I.dz. ....../PIM/11/20/MK/2020-265

Dotyczy: **Postępowania przetargowego pn. „Przebudowa ul. Bocianiey”, nr postępowania PIM/10/20/ZP58/2020-265 .**

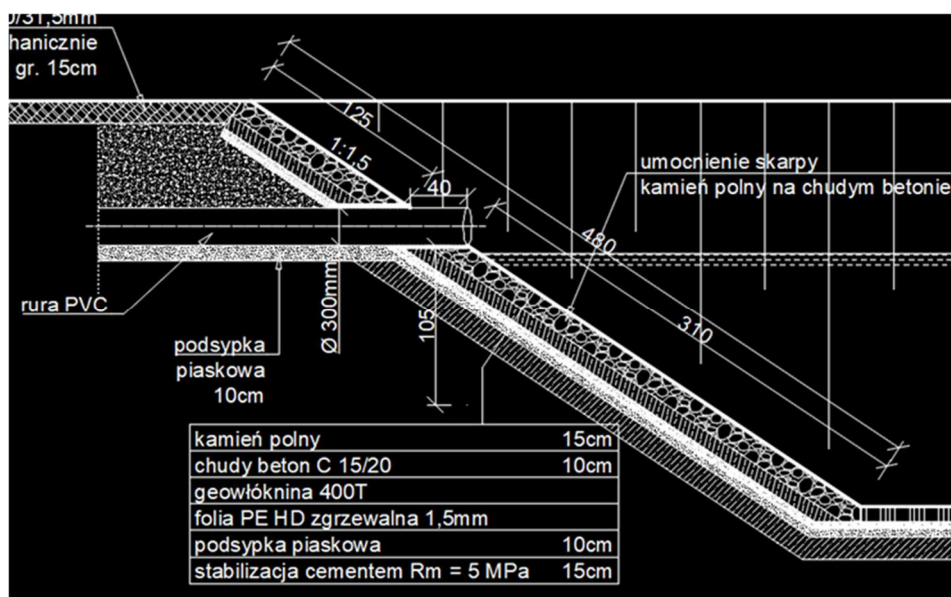
### **Pytanie nr 3**

Proszę o podanie typu zaprojektowanego wylotu. W przypadku gdy wylot ma być wylewny na budowie proszę o załączenie dokumentacji technicznej.

Zamawiający informuje, że wylot stanowi połączenie rury Dn300mm z skarpą zbiornika. Umocnienie - kamień polny na chudym betonie (jak na poniższym rysunku) zastosować w pasie szer. 1,5 m.
